Beschlussvorlage	Geschäftsbereich	1 - Stadtentwicklung, Bauen und Mobilität
	Ressort / Stadtbetrieb	101 - Stadtentwicklung und Städtebau
	Bearbeiter/in	Volker Knippschild
	Telefon (0202)	563 5715
	Fax (0202)	563 8493
	E-Mail	volker.knippschild@stadt.wuppertal.de
	Datum:	15.07.2024
	Drucks.-Nr.:	VO/0895/24 öffentlich
Sitzung am	Gremium	Beschlussqualität
21.08.2024	BV Vohwinkel	Empfehlung/Anhörung
29.08.2024	Ausschuss für Wirtschaft, Arbeit und Nachhaltigkeit	Empfehlung/Anhörung
04.09.2024	Ausschuss für Umwelt	Empfehlung/Anhörung
05.09.2024	Ausschuss für Stadtentwicklung und Bauen	Empfehlung/Anhörung
12.09.2024	Hauptausschuss	Empfehlung/Anhörung
16.09.2024	Rat der Stadt Wuppertal	Entscheidung
18. Änderung des Regionalplanes Düsseldorf "Änderung der Festlegungen zu Windenergieanlagen"

Stellungnahme der Stadt Wuppertal

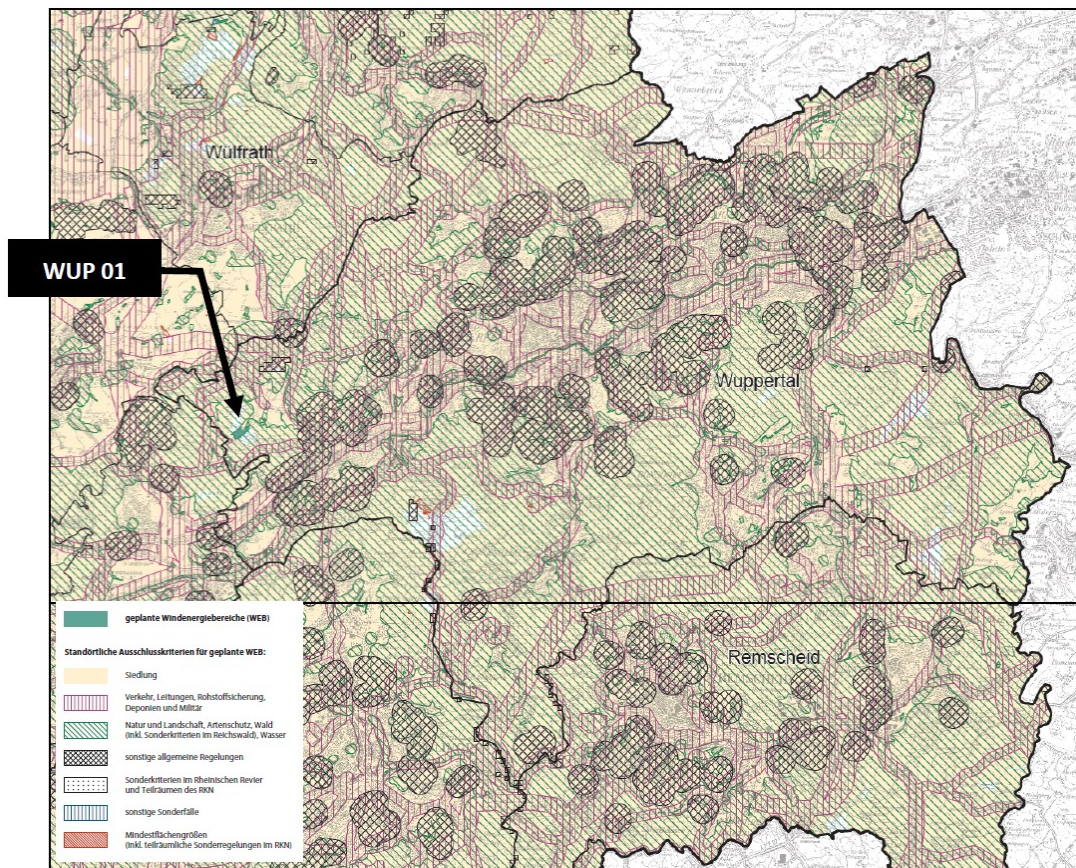
Der WEB „WUP 01“ befindet sich – insbesondere im Hinblick auf die Erweiterung gegenüber der FNP-Konzentrationszone damit in einem topografisch sehr ungünstigen Gelände. Unter der Annahme, dass die südöstliche Grenze des WEB „WUP 01“ gleichbedeutend ist mit der im RPD dargestellten Grenze zwischen der Grube und der Halde, befindet sich der WEB „WUP 01“ sogar ausschließlich innerhalb der Grube und umfasst dann ausnahmslos eine äußerst steile Böschung.

Eine grobe Ermittlung der Höhenverhältnisse zeigt, dass sich das Haldenplateau auf einem Niveau von ca. 250 m üNN befindet. Das umgebende Gelände und damit die südöstliche Grenze des WEB liegt auf einer Höhe von ca. 200 m üNN. Die nordwestliche Grenze des WEB reicht bis in eine Tiefe von ca. 120 m üNN, während sich der Tiefpunkt der Grube dann bei bis zu ca. 100 m üNN liegt. Im Vergleich zu einer Beispiel-WEA mit einer minimalen Masthöhe von 100 m bei einem Rotorradius von 75 m auf dem Haldenplateau müsste eine entsprechende Anlage im WEB „WUP 01“ einen bis zu 230 m hohen Mast erhalten, der nach heutigen Standards eher als marktunüblich einzuschätzen wäre, um in eine vergleichbare Höhenlage zu gelangen.

Die spezifische Energieleistungsdichte im 150 m Höhe liegt lt. Energieatlas NRW des LANUV bei 350-400 W/m² im Bereich des Haldenplateaus, bei 400-450 W/m² im Bereich der nordwestlichen Haldenböschung und nimmt im weiteren Verlauf in die Grube hinab auf 250-300 W/m² ab. Zunächst erscheint es schwer nachvollziehbar, warum der Bereich des frei anströmbaren, höher

gelegenen Plateaus eine geringere Energieleistungsdichte haben soll als die abfallenden Haldenböschungen. Gleichwohl zeigt die Untersuchung, dass der WEB „WUP 01“ das Ausschlusskriterium aufgrund ungünstiger Windverhältnisse (kein WEB $< 250 \text{ W/m}^2$) nur knapp übertrifft. Es erscheint deshalb fragwürdig, ob die modellhafte Ermittlung der Windverhältnisse angesichts der extremen topografischen Gegebenheiten an diesem Standort zu belastbaren Werten führen kann, die sich zudem im Grenzbereich der Entscheidung über den Ausschluss des WEB „WUP 01“ bewegen.

Im Übrigen hatte das LANUV bei seiner Potenzialanalyse auch Hangneigungen $> 35 \%$ im Bereich des geplanten WEB „WUP 01“ festgestellt und dies als Ausschlusskriterium erkannt.

Aus Sicht der Stadt Wuppertal wäre es im Ergebnis höchst unwahrscheinlich, dass im Fall einer (oder mehrerer) geplanter Windenergieanlage(n) im Betriebsgelände der Kalkwerke ein Maststandort innerhalb des geplanten WEB „WUP 01“ mit einer Gründung in einer äußerst steilen Grubenböschung unterhalb des umgebenden Geländes und im Windschatten der Halde gewählt würde.

Vor diesem Hintergrund bittet die Stadt Wuppertal anhand einer Einzelfallbetrachtung zu überprüfen, ob der geplante WEB „WUP 01“ einen sinnvollen Beitrag zur Erreichung des Mindestflächenwertes im Regionalplan darstellen kann. Alternativ könnte in Betracht gezogen werden, auf Grundlage der vorliegenden LANUV-Daten über ungeeignete Hangneigungen $> 35 \%$ ein entsprechendes Ausschlusskriterium in das Konzept der 18. RPD-Änderung aufzunehmen.
